VILNIAUS MIESTO SAVIVALDYBĖS ADMINISTRACIJOS  
INFRASTRUKTŪROS GRUPĖ

Pirkimo ID 4607938 tiekėjams

DĖL „OZO G., UKMERGĖS G. IR SIESIKŲ G. REKONSTRAVIMAS“ TARPTAUTINIO  
PIRKIMO ATVIRO KONKURSO BŪDU ATSAKYMŲ Į KLAUSIMUS

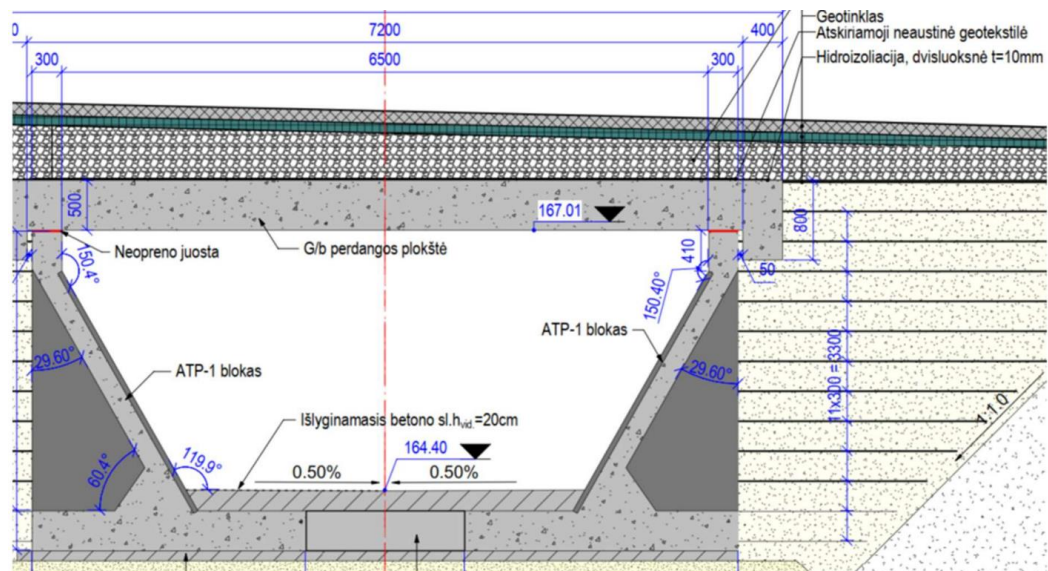
Pirkimo dokumentacijoje Techninio projekto SK-02 dalyje rengiant požeminę perėją numatyta gelžbetonio plokščių gamyba, transportavimas ir įrengimas ant atraminių blokų ATP (viso 30 vnt.).

Prašome nurodyti šių gelžbetonio plokščių armatūros kiekį tonomis bei pateikti šių plokščių armavimo brėžinius su armatūros ilgiais bei diametrais (be šių duomenų jokios gamyklos negali pateikti gaminių pasiūlymų).

Perkančioji organizacija paaiškina, kad gelžbetoninės plokštės HCS 500 yra gamyklinis gaminys. Plokščių aprašymas pateiktas 20144-02-TP-SK.02.AR 5.1 punkte. Grafinis vaizdavimas – 20144-02-TP-SK.02.B-04, 20144-02-TP-SK.02.B-06.
